Mission régionale d'autorité environnementale

**Avis sur le projet d'installation d'une centrale agrivoltaïque sur des surfaces agricoles à Villemorien (10)
porté par la société W.E.B Centrale solaire de Villemorien**

n° réception portail : 013534/A P

Nom du pétitionnaire	W.E.B Centrale solaire de Villemorien
Commune	Villemorien
Département	Aube (10)
Objet de la demande	Demandes de permis de construire d'une centrale photovoltaïque au sol sur des surfaces agricoles
Date de saisine de l'Autorité environnementale :	17/02/26

Figure 2: Plan de masse du projet

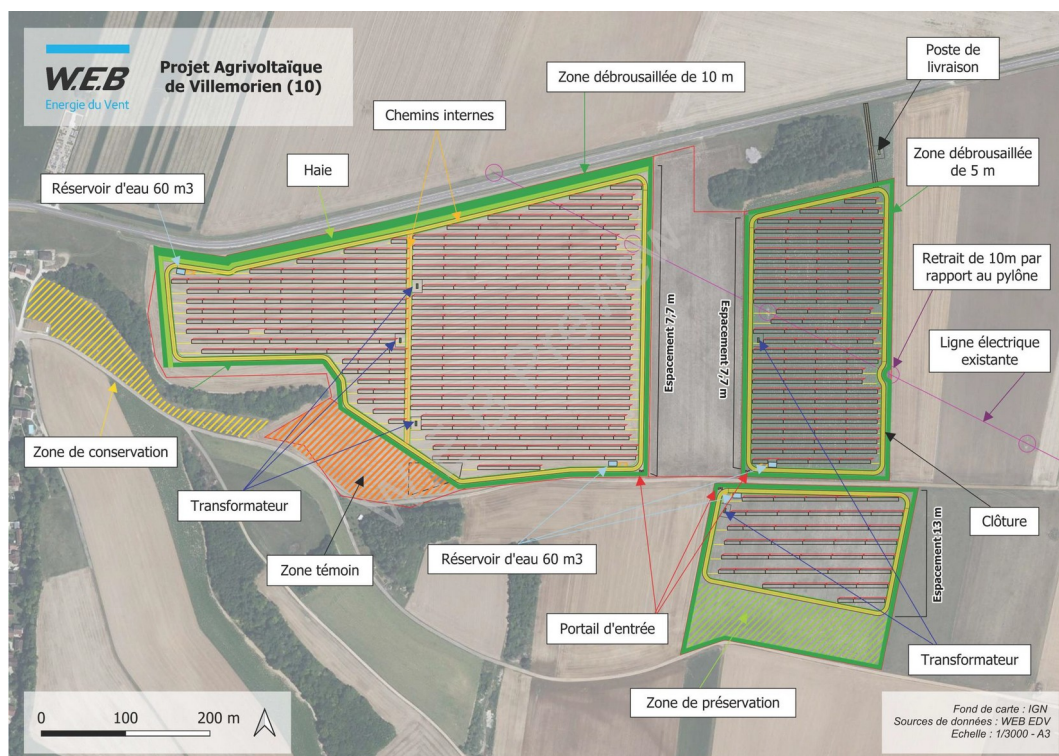
- **supprimer l'îlot n°3 afin de réduire la surface de la centrale et atténuer les incidences visuelles depuis le château ;**
- **réaliser en lieu et place de la haie prévue des structures végétales type bois et bosquets denses et ponctuels ;**
- **implanter des bosquets sur la frange ouest mais aussi au centre de l'îlot 1 et à l'ouest de l'îlot 2 afin de réduire l'effet de nappe de la centrale.**

Figure 4: Implantation du projet au regard des habitats naturels de la ZIP

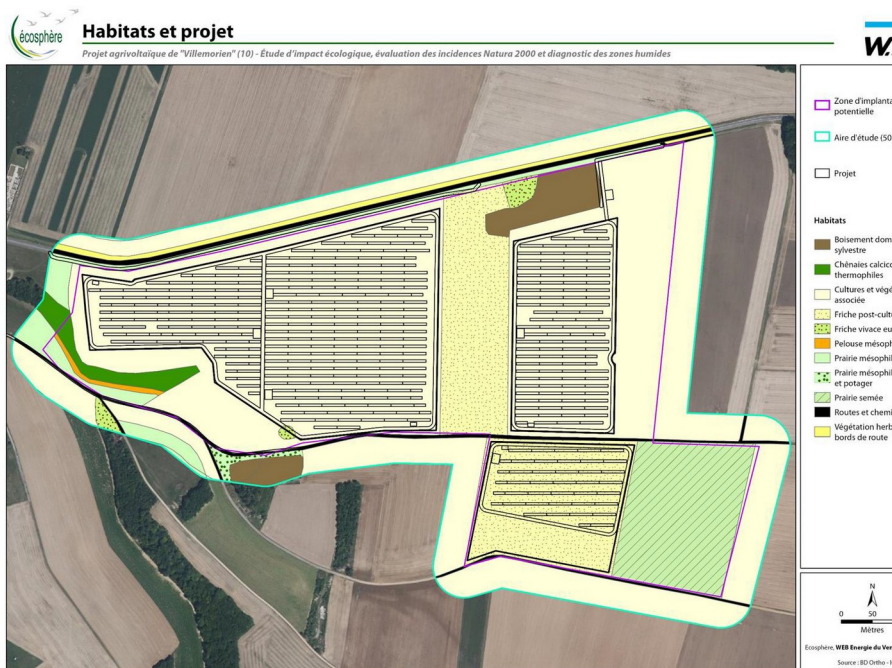
La principale mesure prise pour limiter les impacts négatifs du projet est l'évitement des secteurs d'habitat à enjeux. Il s'agit de la mesure MEC1 « exclusion du projet de la friche post-culturelle au nord et de la prairie semée au sud-est ».

À noter que les zones de prairies et pelouses mésophiles ainsi que les bosquets sont également évités et ne font pas partie de l'emprise clôturée du projet de la centrale. L'Ae souligne cette mesure d'évitement qui devrait être intégrée dans la mesure MEC1.

Le projet évite ainsi les secteurs à enjeux moyen et fort qui ne sont pas intégrés dans l'emprise clôturée de la centrale agrivoltaïque.
